VOLKSWAGEN GROUP ITALIA S.P.A. 37137 VERONA ITALIA

Misura Service Attrezzo Speciale T40173

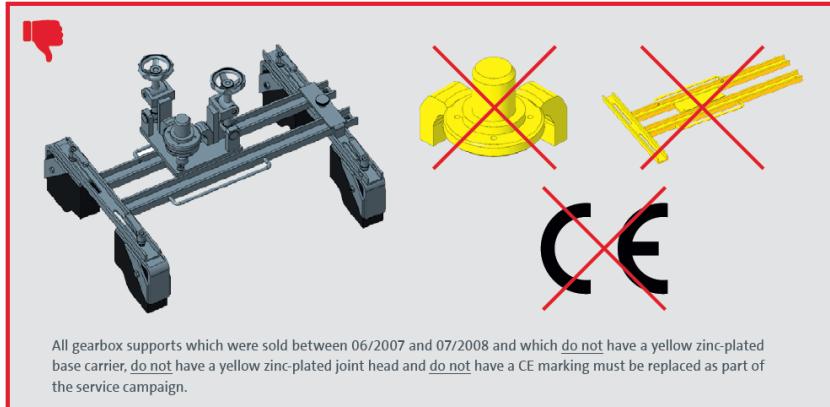
Il Costruttore ha rilevato, a seguito di controlli di qualità effettuati su questo strumento, che il cordone di saldatura sulla base del supporto del cambio T40173 era difettoso. Tale difetto è stato oggetto di richiamo da parte del Costruttore nel corso del 2008. Successive ricerche sullo stesso prodotto hanno evidenziato un difetto nella testa del giunto che ha prodotto una conseguente Misura Service nell'anno 2010.

Pertanto tutti i supporti del cambio forniti tra il 06/2007 e il 07/2008 che non hanno una zincatura gialla sul supporto di base, che non presentano una testa di giunzione zincata gialla e non hanno una marcatura CE devono essere sostituiti.

Da analisi presso le Aziende è emerso che il grado di assolvimento di entrambe le Misure Service inerenti a questo prodotto non è stato sufficiente. Per questo motivo, il Costruttore ha stabilito che tutti i riduttori T40173 non ancora convertiti devono necessariamente essere sostituiti.

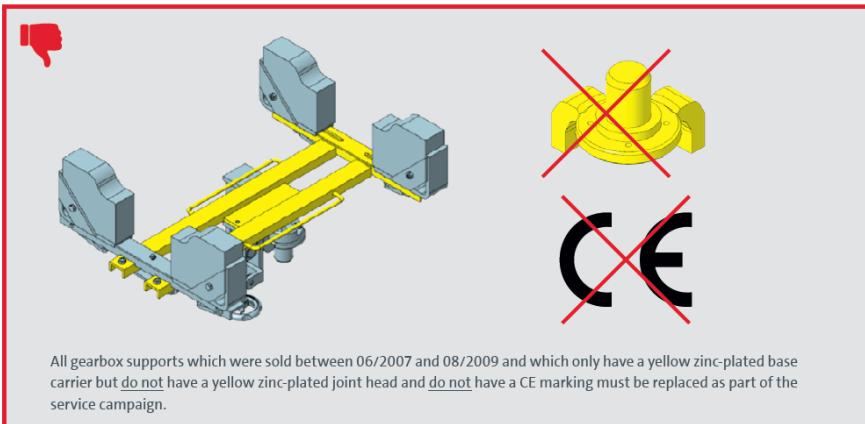
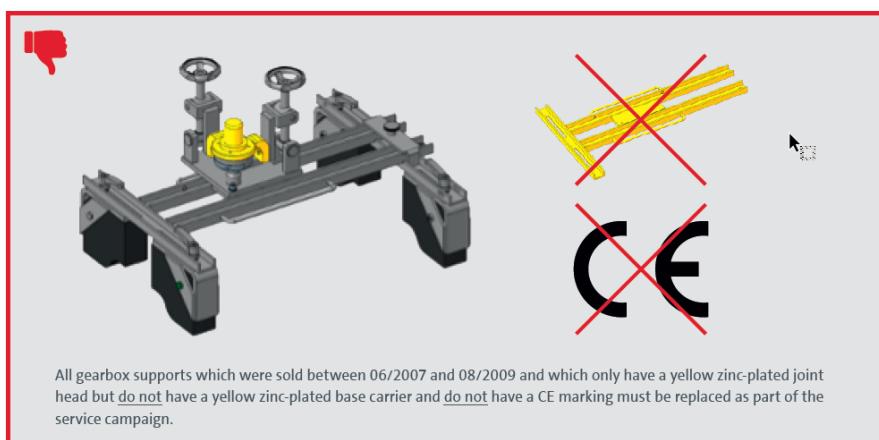
Tutti i supporti del cambio forniti tra il 06/2007 e il 08/2009 e che hanno solo una base zincata gialla ma non hanno una testa di giunzione zincata gialla e non hanno una marcatura CE devono essere sostituiti.

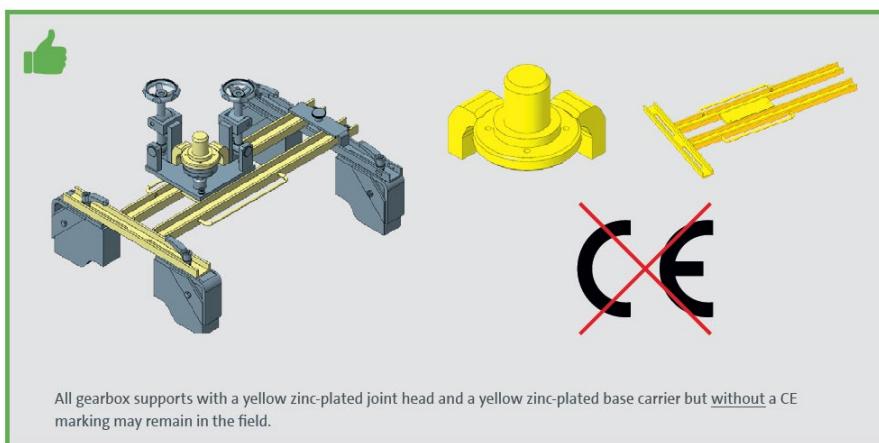
Tutti i supporti del cambio forniti tra il 06/2007 e il 08/2009 e che hanno solo un giunto-testa zincato giallo ma non hanno un supporto di base zincato giallo e non hanno una marcatura CE devono essere sostituiti

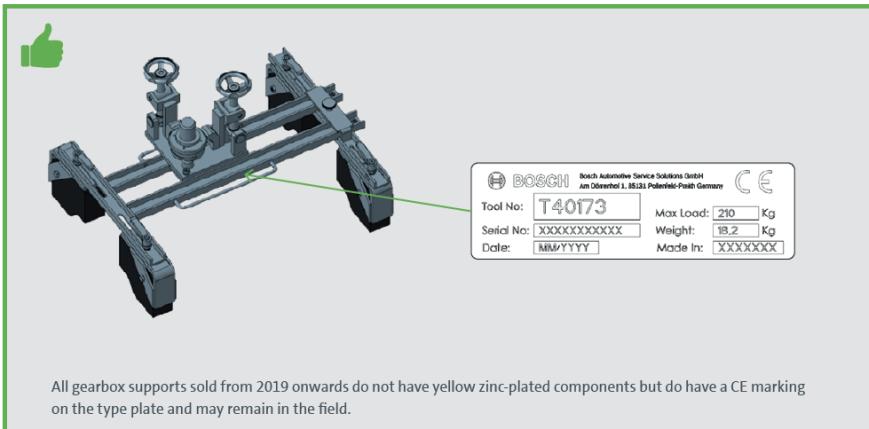
Se siete, invece, in possesso dei supporti cambio sotto elencati, gli stessi non rientrano nella Misura Service in oggetto e non devono essere sostituiti
